- 1. Odpoveď na žiadosť o vysvetlenie informácií potrebných na vypracovanie ponuky č. 3**
- 2. Informácia o zmene lehôt č. 2**

**Verejný obstarávateľ:** Banskobystrický samosprávny kraj, Námestie SNP 23, 974 01 Banská Bystrica  
**Predmet zákazky:** Nadstavba a prístavba SPŠ J. Murgaša Banská Bystrica – modernizácia odborného vzdelávania.  
**Druh postupu:** podlimitná zákazka zadávaná postupom bez využitia elektronického trhu podľa § 108 ods. 1 písm. b) zákona č. 343/2015 Z. z. o verejnom obstarávaní a o zmene a doplnení niektorých zákonov v znení neskorších predpisov (ďalej len „ZVO“)  
**Vyhlásené:** vo Vestníku verejného obstarávania č. 81/2022 dňa 31.03.2022 pod značkou oznámenia 18194 – WYP

### Obrázok/príloha zo žiadosti o vysvetlenie:

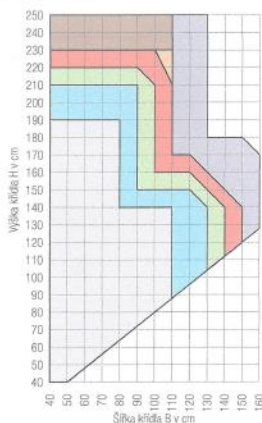
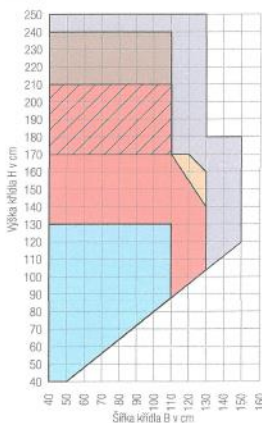
*Pozeráme aj s vedúcim výroby, akciu na SPŠ J. Murgaša a prišli sme na to, že tie krídla okná (napr. 1796x1125mm), že je prekročený pomer š x v sú vlastne krídla úplne mimo tabuliek - nevyrobiteľné (viď príloha), takže teraz neviem čo s tým...??? Zmeníte zadanie na dodávku okien ?*

*W1 až W6 , W8 , W12 až W13*

Reagujeme na Vašu odpoveď - požadovaný výrobca neexistuje nakoľko sa jedná o otvárateľné sklopné okno a nie je možné pridať 3 pánt na okno aby bolo možné staticky okno vyrobiť. Žiadame teda keď vie obstarávateľ doplniť

firmu ktorá má taký rám aby napísal aspoň odporúčaný systém, ktorý má v systéme tento nadštandardný prvok. Alebo ak bude pri výstavbe zistené že žiadny rám neunesie takto veľké krídlo ako bude obstarávateľ postupovať? Bude to vada projektu a bude zodpovedný projektant? Keď nie je možné prerobiť tieto položky aby boli výrobitelné a zmeniť výkaz výrobkov týchto položiek?

Verejný obstarávateľ pri nasledovných oknách: W1 až W6, W8, W12 až W13 umožňuje oceniť alternatívu: namiesto otvárací-sklopných môže oceniť len sklopné okná, ktoré zabezpečia vetranie a pánt sa tým dostane do spodnej časti, čo zabezpečí lepšiu statickú pevnosť. Zároveň je potrebné zabezpečiť sklopenie na 90° dovnútra tak, aby bolo možné okná umyť. Výkaz výmer zostáva zachovaný, t.j. nedochádza k zmene položiek nakoľko, špecifikácia typu otvárania jednotlivých okien nie je uvedená priamo vo výkaze výmer.
